Spisová značka      MUNYM-110/15030/2019  
Vyřizuje              Ing. Alena Morávková

**Námítky proti navrženému znění ÚP obce Kostomlaty nad Labem**

V reakci na získané informace z veřejného projednání věci dne 21. 2. 2024

**Informace o stavbě S-08**

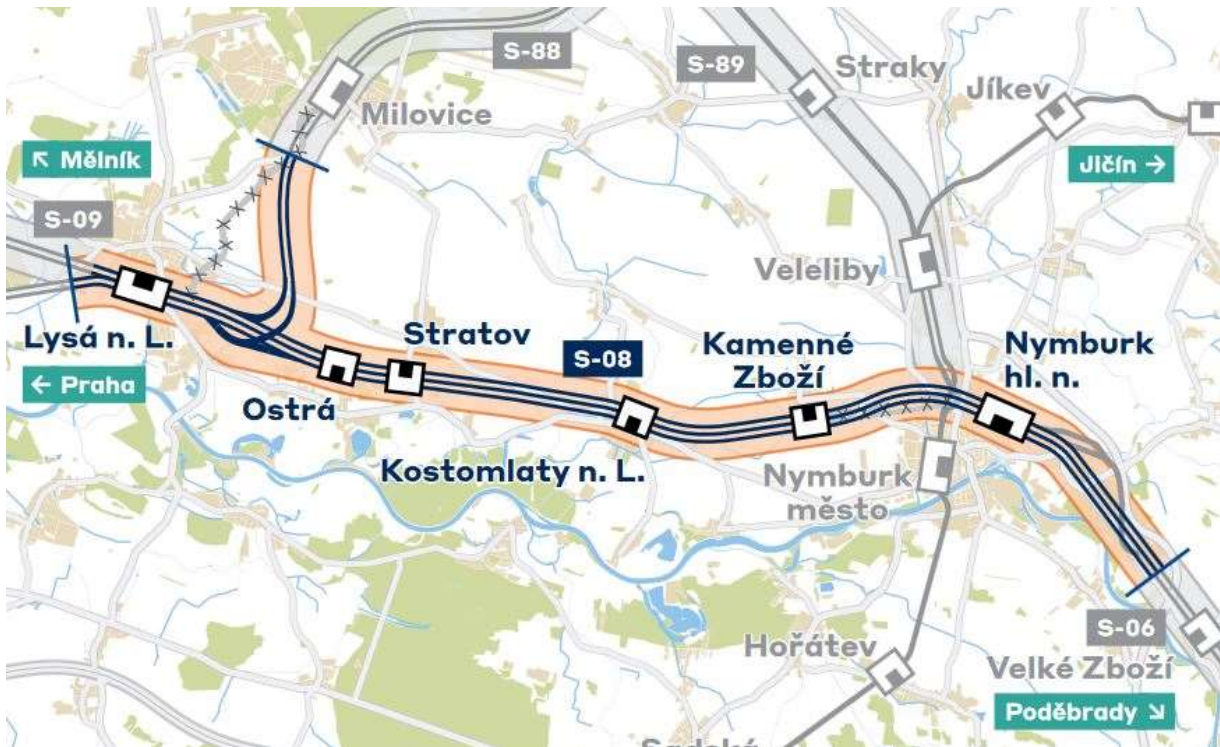
Z výše uvedeného je zřejmé, že projekt uvedený v dokumentaci k novému ÚP:

je již 4 roky neplatný, byl nahrazen tímto projektem

který situaci podstatně mění. Je nepochybné, že realizace této mnohem rozsáhlejší varianty bude zahájena za 3 roky jak je plánováno, protože ji nevyvolala ani tak potřeba rozšíření dnes až velkoryse pojaté (a ztrátové) přepravy cestujících, ale mnohem pádnější argument: **potřeba podstatného zvýšení přepravní kapacity dopravy nákladní; byli jsme** (a to už dlouho před napadením Ukrajiny) **úzkým hrdlem na trase Hamburk – Černé moře...**

4. Doplnit do ÚP v něm chybějící podstatné informace týkající se železniční trati o jejím současném negativním vlivu na životy obyvatel obce a zejména pak o těch, které ve velmi krátké době reálně hrozí nově nastat. A z této nové reality vyvodit i odpovídající dopady do nového ÚP.

Detail možného řešení silničního podjezdu pro jeden jízdní pruh pro osobní automobily plus podchod pro chodce a cyklisty na místě dnešního přejezdu na Lány u OÚ.

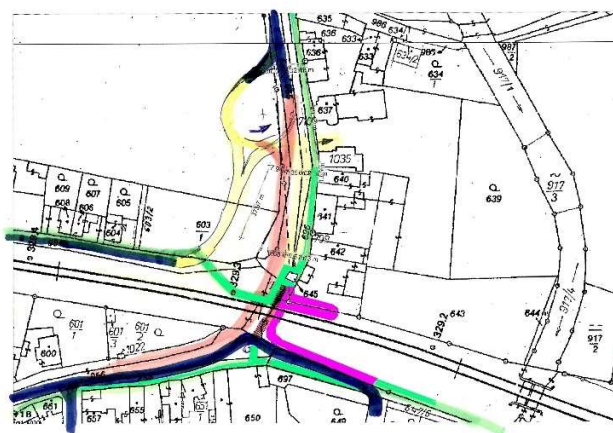
- ad 5) Změna projektu SŽ (podrobnosti viz níž) reálně hrozí tím, že bude na katastru obce zachováno pouze jedno křížení silničních komunikací s trojkolejnou dráhou (dnes existují 4) a to v blízkosti dnešního přejezdu u Rozkoše, což pro obyvatele satelitních sídel obce (Lány, Hronětice, Vápenko) znamená každodenní dvoukilometrovou zajižďku při každé cestě do/z centra obce (nádraží, MŠ, ZŠ, OU, lékař, práce, nákupy...).

Při tom je technicky proveditelný podjezd pro alespoň jeden jízdní pruh pro osobní automobily vedle již akceptovaného podchodu pro pěší a cyklisty v místě dnešního přejezdu u obecního úřadu. Tento semaforový řízený silniční podjezd by nejenom vyřešil převážnou část přepravy realizovanou osobními automobily na tomto přejezdu dnes i v budoucnu existující, ale dokonce by i odstranil dnešní časté stání fronty aut před staženými závory. V této věci připomínám, že stejně jako u dnešního železničního přejezdu u Rozkoše je i zde nivelita kolejí minimálně 1 metr výš nad okolním terénem a dle vyjádření odborníků by neměl být problém tento výškový rozdíl ještě zvýšit, což dál zlepšuje podmínky realizací obou podjezdů. Pro úplnost dodám, že zvýšení nivelity kolejí by se kladně projevilo i při rekonstrukci nedalekého železničního mostu přes Vlkavu a v Rozkoši u mostku přes Hronětický náhon.

5. Přidat do navrhovaného ÚP obce v místě dnešního úrovňového křížení silnice č. III/3317 s železnicí (ulice Hronětická u OÚ) kromě SŽ příslibeného podchodu pro pěší a cyklisty **též i silniční podjezd, minimálně jeden jízdní pruh pro osobní automobily.**
